SAS SEQUOIA
Le Britannia
20 Boulevard Eugène Deruelle
69003 LYON

**Note explicative sur les avantages et les inconvénients des
modifications substantielles apportées au projet.**

Projet d'implantation d'une plateforme logistique à Gidy (45)
Dossier d'Enquête Publique Complémentaire

Proposition Technique Sequoia :

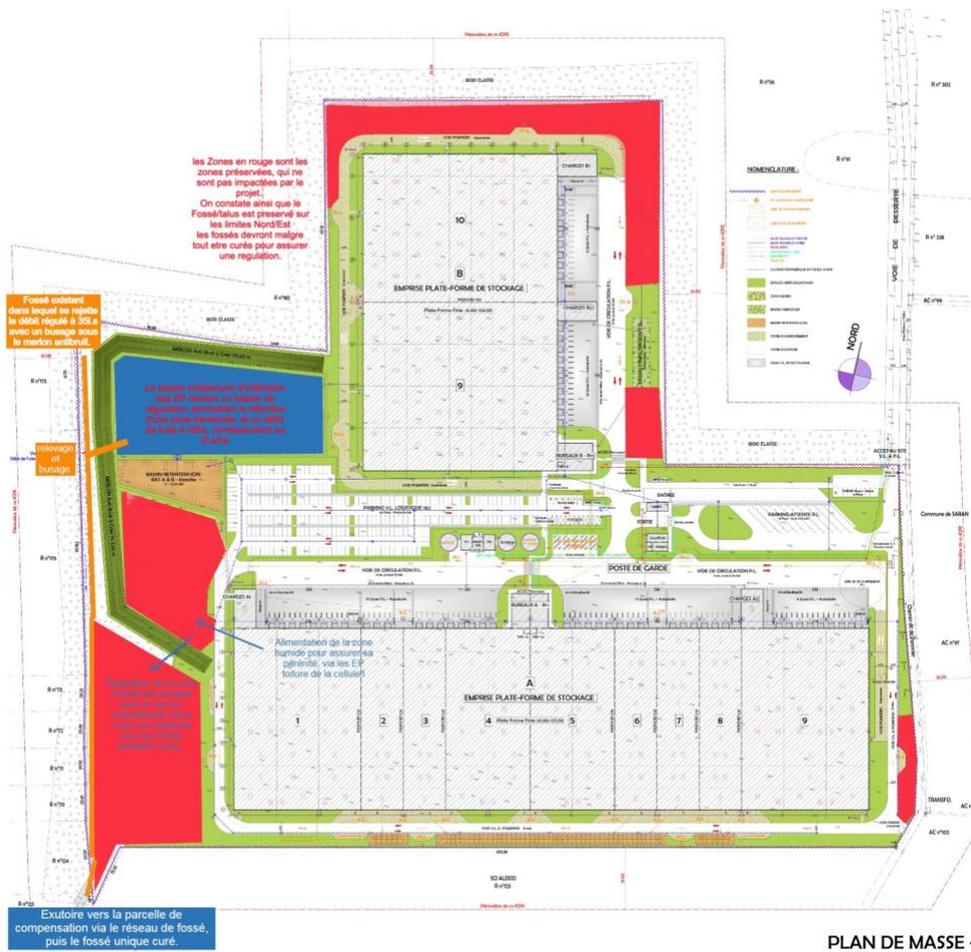
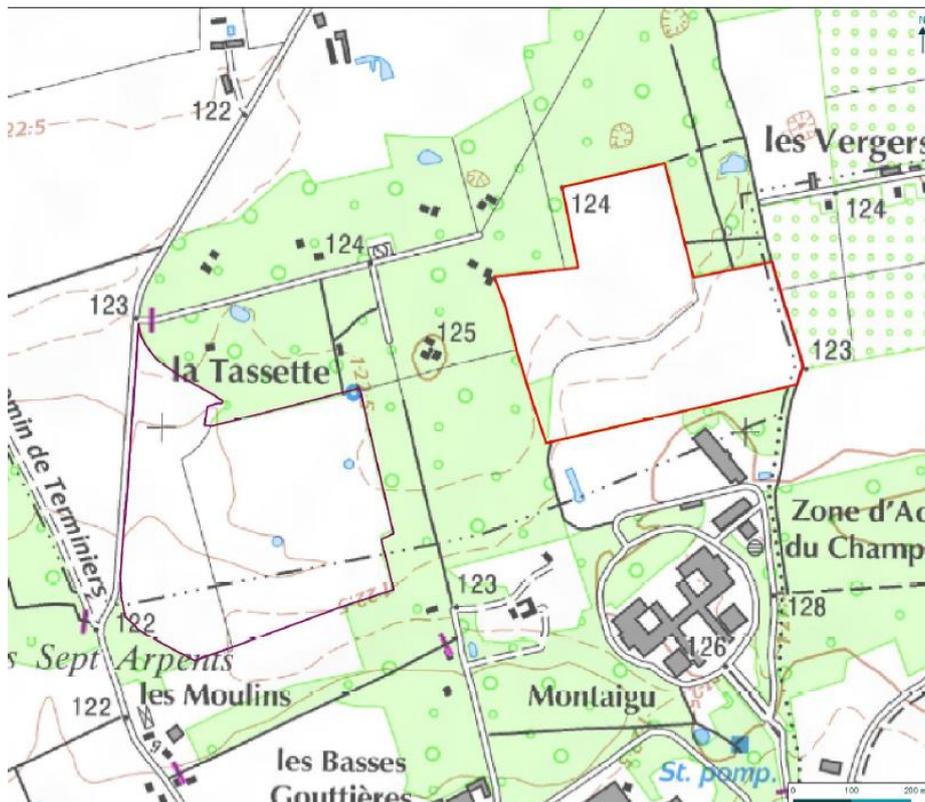
Après analyse du projet, &cotone relève que la surface d'infiltration est trop faible compte tenu des coefficients de perméabilité pour avoir un temps de vidange acceptable. Pour permettre une gestion en infiltration il faudrait un bassin de 7400m³. Impossible du fait de la diminution de la perméabilité proportionnellement à la profondeur du bassin.

&cotone, en l'état actuel du dossier technique, ne valide pas la solution de bassin d'infiltration de 5700m³ retenue.

De plus, &cotone, compte tenu de la sensibilité de la zone, préconise de dimensionner les retentions sur un épisode vicennal avec un débit de fuite de 35l/s conforme à la doctrine du SDAGE en vigueur, puisque le débit serait inférieur au ruissellement actuel qui se trouverait régulé par la présence du bassin.

D'après les calculs d'&cotone, un bassin de 5200m³ serait nécessaire. (p24 du rapport), en considérant une infime partie en infiltration.

&cotone préconise également de pourvoir la parcelle de compensation d'un merlon en bordure permettant de retenir un volume de 17 000m³, en cas de fort épisode pluvieux par le biais d'un merlon de 1.10m de haut, le long de la rue d'Ormes.

Le porteur de projet est en accord avec les analyses et les préconisations du Bureau d'Etudes & cotone.

Comme de fait règlementairement le projet pourrait se contenter d'un bassin d'infiltration, le fait de gérer les eaux de pluie avec un débit de fuite est techniquement plus pertinent.

Le projet étant conçu avec un bassin de 5 400m³, le porteur de projet fait le choix de préserver ce volume, avoisinant le dimensionnement d'un épisode trentennal.

Sur le volume du bassin, une partie des eaux est considérée en infiltration et la majorité en débit de fuite, avec un relevage (secouru).

L'exutoire pour ce rejet, emprunte le fossé en limite de parcelle pour se rejeter dans l'angle sud -ouest gravitairement, dans le fossé en sous-bois qui lui trouve son exutoire en la doline située sur la parcelle de compensation.
